改善箇所説明図

シート表皮留め金具

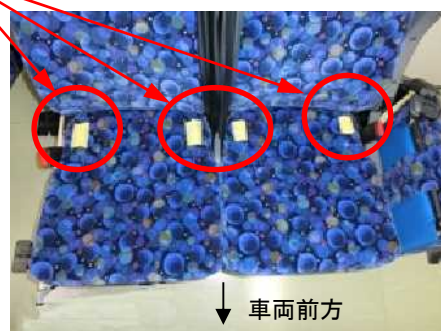
オプションの客席シートを装着した大型観光バスにおいて、シート表皮を固定する金具の選定が不適切なため、クッションの薄い部位を強く押し下ると、当該金具がシート表皮を貫通する場合があります。そのため、シート表皮を貫通した当該金具で負傷するおそれがある。

全車両、シート表皮留め金具（シート後部の6ヶ所）を対策品で留めなおす。
